FEDERATION FRANÇAISE DE PARACHUTISME

FLASH SÉCURITÉ

Réf : 12/1142

OBJET : Annulation et remplacement du **Service Bulletin SPBS 007 Rev. 0**

Figure 1

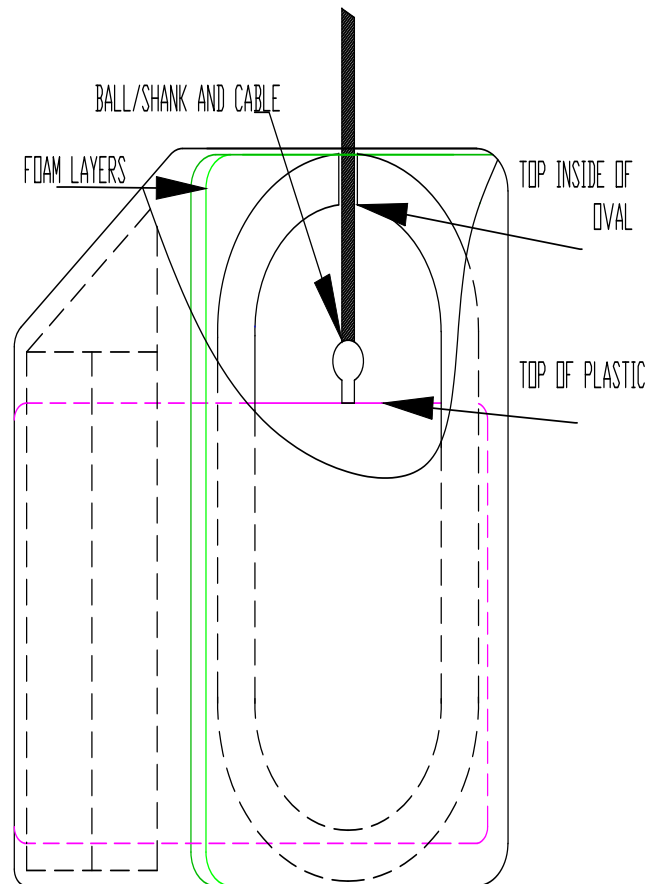
Matériels concernés : Poignées de secours souples (P/N SPJ-001-1) fabriquées avant le 01 janvier 2006.

Texte : La société SUN PATH Products Inc. a été alertée sur des incidents d'ouvertures intempestives avec ce type de poignées. La dégradation des mousses ou la détérioration de la partie plastique interne à la poignée contribuerait au blocage du jeu fonctionnel du câble d'ouverture du conteneur de secours, engendrant un risque important d'ouverture intempestive du conteneur de secours.

Actions : **Application du Service Bulletin SPBS 007 Rev. 1**

Date d'application : **Avant le prochain saut.**
